Saab 9-3 - Fuite de liquide de refroidissement | HELLA

9-3

Fuite de liquide de refroidissement

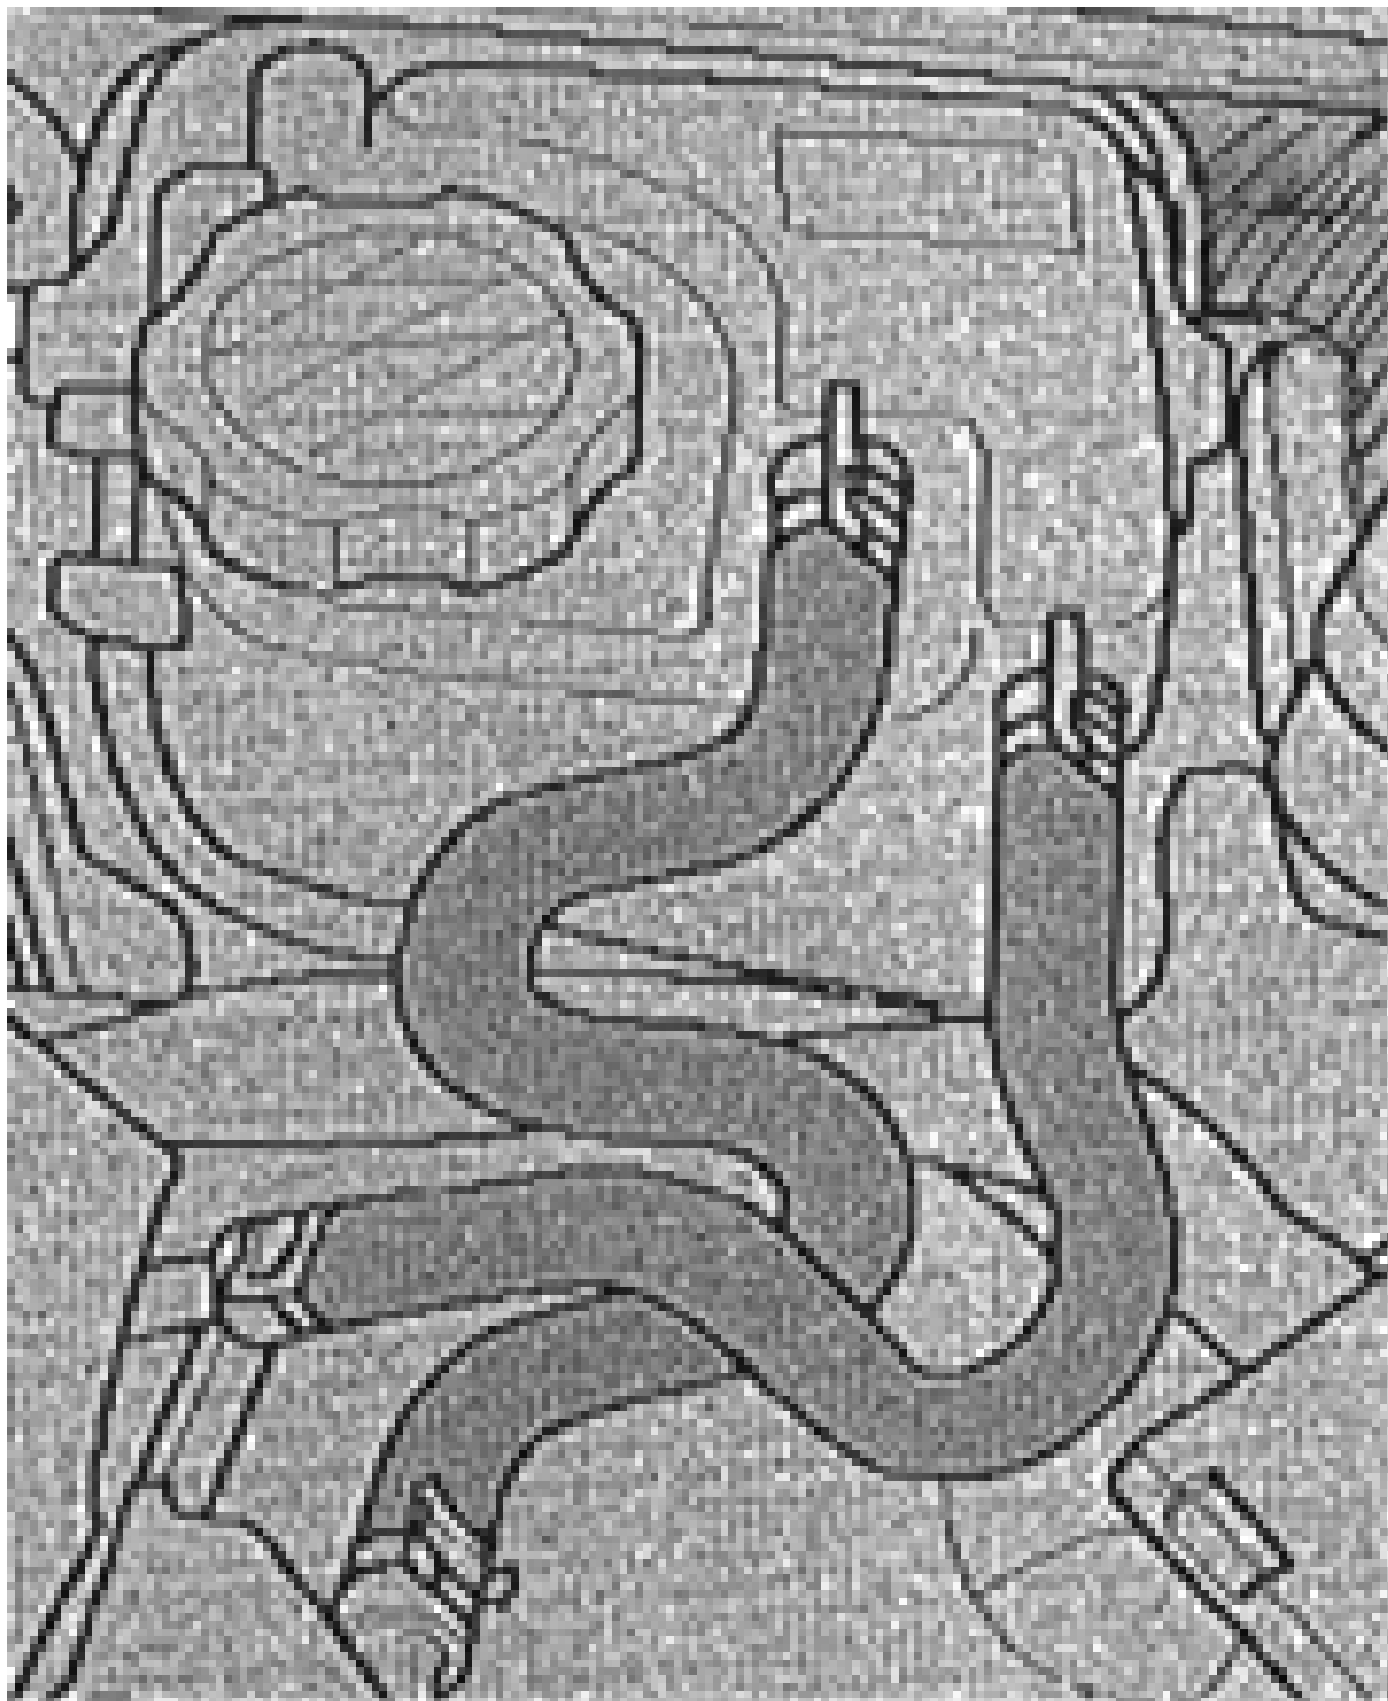
Les véhicules ci-dessus peuvent faire l'objet de réclamations concernant une fuite du liquide de refroidissement. Un vase d'expansion du liquide de refroidissement défectueux ou des durites de liquide de refroidissement moteur raccordées au vase d'expansion et endommagées peuvent être en cause.

Le Constructeur propose des durites de liquide de refroidissement modifiées (voir figure 2).

Pour résoudre le problème, remplacer le vase d'expansion du liquide de refroidissement et remplacer / repositionner les durites du vase d'expansion.

- 1*kit durites liquide de refroidissement moteur

Référence pièce de rechange : 12 759 330
